ITINERARIO INTERNAZIONALE E78 S.G.C. GROSSETO – FANO
Tratto Selci Lama (E45) – S. Stefano di Gaifa
Adeguamento a 2 corsie della Galleria della Guinza (lotto 2)
e del tratto Guinza – Mercatello Ovest (lotto 3)
1° stralcio

PROGETTO DEFINITIVO

Relazione di rispondenza al Parere della Terza Sezione del CSLP n. 61/2018

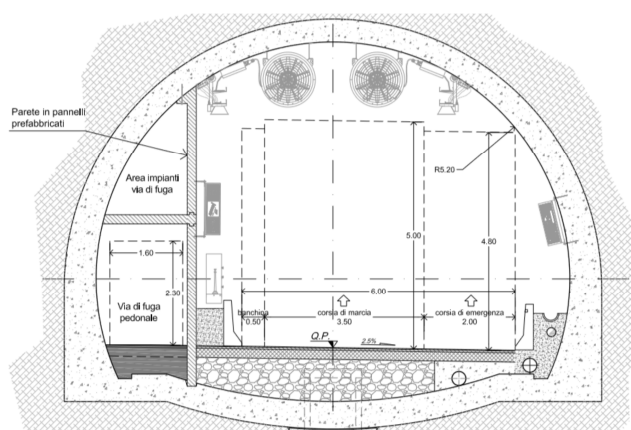
STUDIO DI ALTERNATIVE PROGETTUALI. *In tal senso, si ritiene che sarebbe opportuno valutare e confrontare le possibili alternative progettuali, in termini di costi complessivi da sostenere e benefici attesi, tenuto anche conto delle risorse finanziarie effettivamente disponibili.*

Tra dette alternative, si raccomanda di valutare anche quella relativa all'esecuzione di una seconda canna secondo la configurazione del progetto originario, che prevedeva un sistema galleria a doppio fornice con percorrenza unidirezionale per ciascun fornice.

In esito alla richiesta, Anas ha sviluppato uno studio di alternative progettuali, trasmesso al Consiglio Superiore ed alla Commissione Gallerie con nota prot. CDG-0181468-P del 01/04/2019 (allegato 2) che ha riguardato possibili alternative nella configurazione di apertura al traffico della galleria, tenuto conto dei finanziamenti effettivamente disponibili.

In particolare, nell'ambito di una soluzione che prevedesse una configurazione finale a due fornici monodirezionali attraverso la realizzazione dello scavo della seconda canna della galleria e dei by-pass pedonali e carrabili di collegamento tra le due gallerie – ammontante ad un costo stimato di 310 M€ oggi non disponibili – è stata analizzata nello Studio la configurazione di messa in esercizio anticipata della galleria ad un fornice, con regolazione del traffico a senso unico alternato e realizzazione di un cunicolo di fuga pedonale.

Tale configurazione prevede la realizzazione nel fornice esistente di una sezione stradale costituita da una corsia di larghezza 3,50 m, banchina laterale di larghezza 0,50 m e corsia di emergenza di larghezza pari a 2,0 m (*che può svolgere anche la funzione di corsia di emergenza in caso di arresto di un veicolo leggero con un ingombro inferiore a 2.0 m*) e la realizzazione di una via di fuga laterale di larghezza pari a 1,6 m, separata da un setto in calcestruzzo solidale con la galleria (vedi figura).
